##### **179-я сессия**

**ГТП № 6 ООН (безопасные стекловые материалы)**

### **Запрос о разрешении на разработку поправки к Глобальным техническим правилам № 6 ООН (безопасные стекловые материалы)**

Рис. 4  
Определение зоны 1

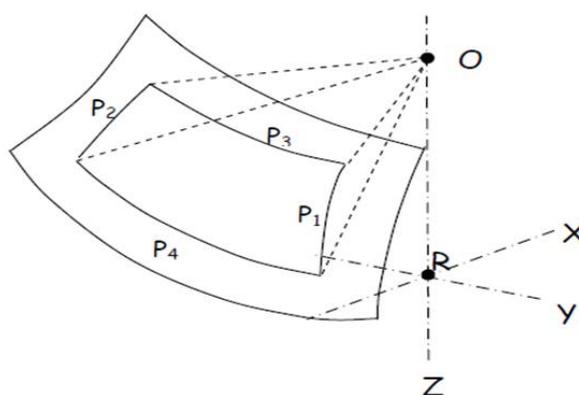
- v) пункт 7.1.3.3.2 – Зона I представляет собой зону, ограниченную линиями пересечения ветрового стекла следующими четырьмя плоскостями:

**Кроме того, допускается исключение из зоны I светонепроницаемой поверхности. Речь идет об ограниченных зонах, где, как предполагается, с внутренней стороны ветрового стекла будет прикреплено сенсорное устройство, например датчик дождя, зеркало заднего вида или автономные датчики. Участок светонепроницаемой поверхности, в пределах которого могут устанавливаться такие устройства,**

определен в пункте 7.1.3.2.4 (рис. 2 а) или 2 б)) настоящего приложения.
